**Muoviamoci
Insieme
Prato**

**Passeggiata e laboratorio di quartiere
CAFAGGIO**

REPORT

09/02/2016

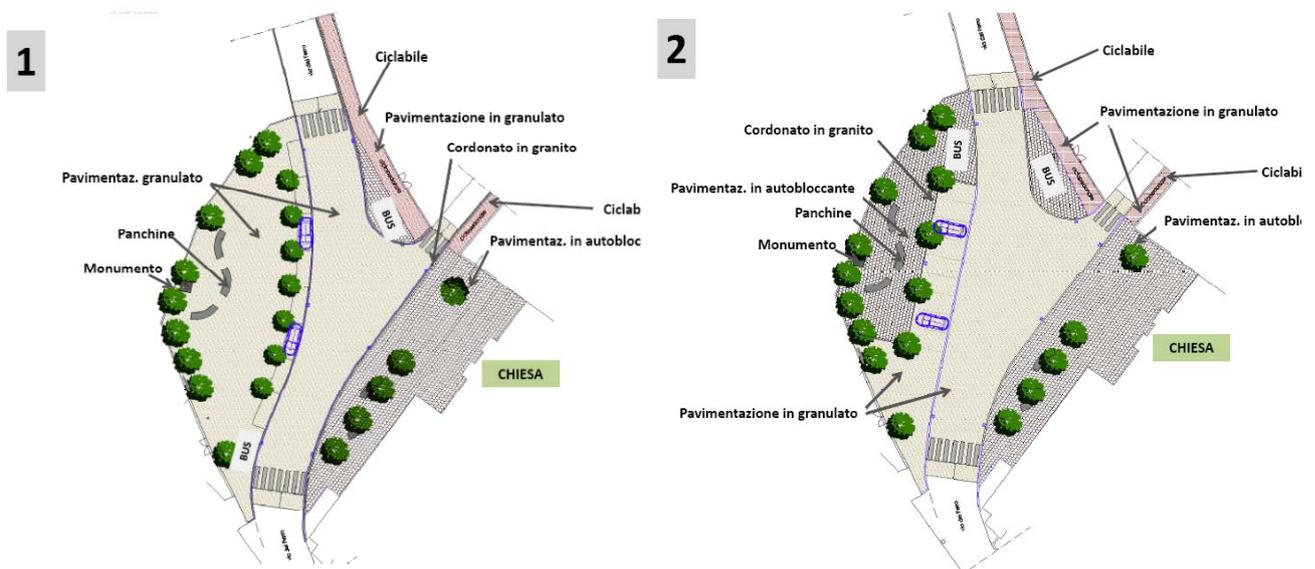
Dopo la passeggiata i partecipanti sono stati invitati a partecipare ad un laboratorio progettuale svolto sotto forma di World Cafè: i presenti si sono riuniti attorno a piccoli tavoli di discussione per rispondere alla domanda: "Quali caratteristiche dovrebbe avere il progetto di riqualificazione dell'area di Piazza Olmi?". La figura sottostante evidenzia le principali problematiche rilevate e alcune soluzioni proposte dai partecipanti.
